改善箇所説明図

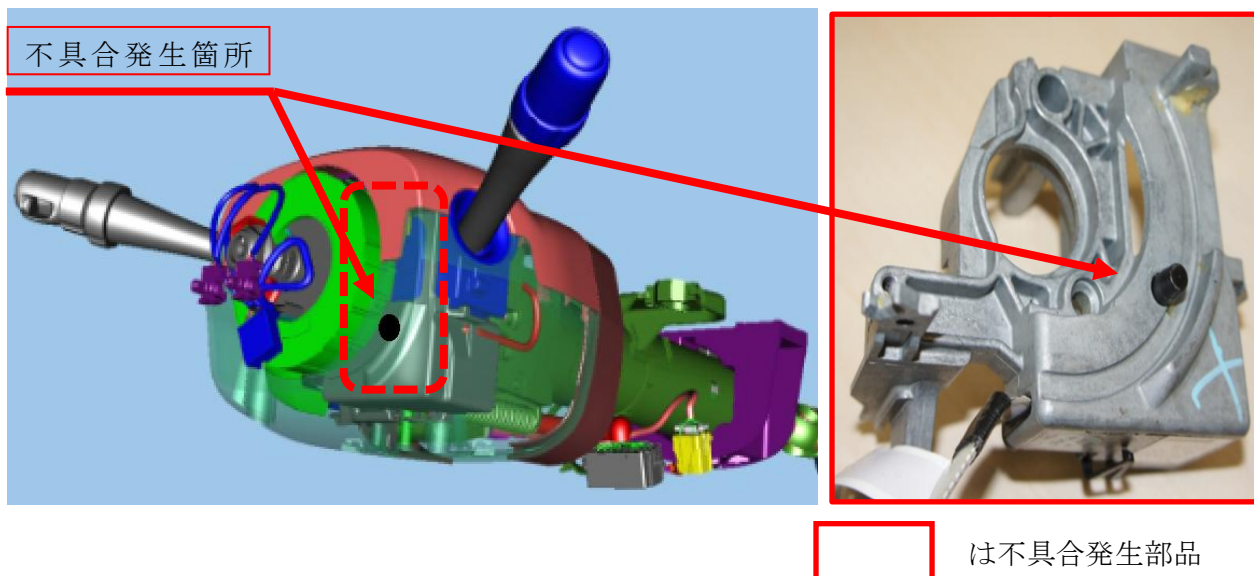
炎天下の長時間駐車などで車室内が高温になると、ステアリングホイールをロックするエレクトリックコラムロック構成部品の熱膨張率の違いにより、エレクトリックコラムロックのロックピンが正常に作動せず、ロックを解除できないことがある。このため、エンジンが始動できないおそれがある。

全車両、エレクトリックコラムロックを対策品に交換する。
